SERVICE INFO – INA 0008

Monteringsanvisning for styrerulle 532 0158 10 og 532 0189 10

LuK AS nr.: 532 0158 10 (gammel)
532 0189 10 (ny)

OE-Nr.: 059 109 244 (gammel)
059 109 244 B (ny)

Figur 1: 532 0158 10 (gammel versjon)

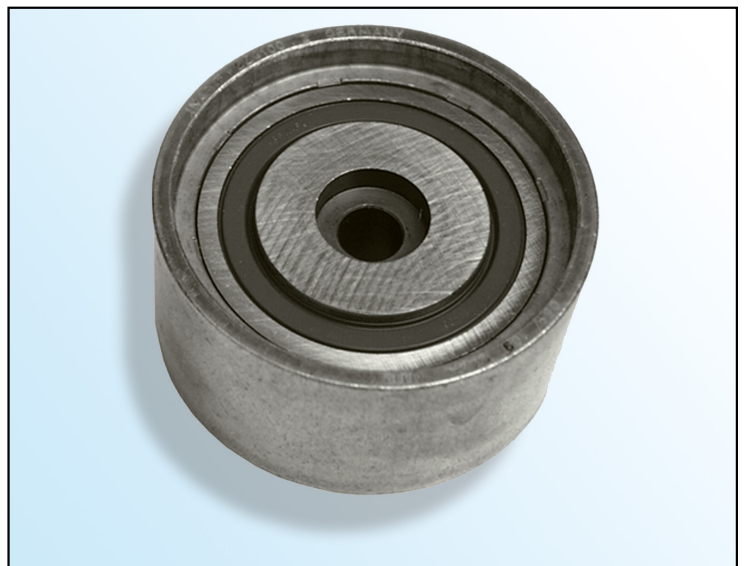
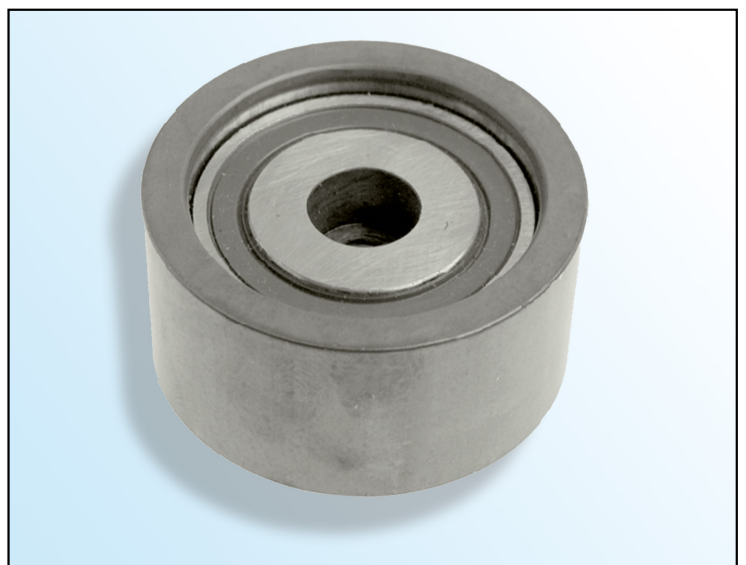
Styrerullen 532 0158 10 har blitt erstattet av 532 0189 10.

Skruen som inngår i pakken må brukes til montering av styrerullen.

■ Bruk av feil skruer kan føre til skade på motoren!

Styrerullen 532 0158 10 må installeres med en skrue med skruehode med innvendig sekskant på 40 mm.

Styrerullen 532 0189 10 må installeres med en skrue med skruehode med innvendig sekskant på 30 mm.
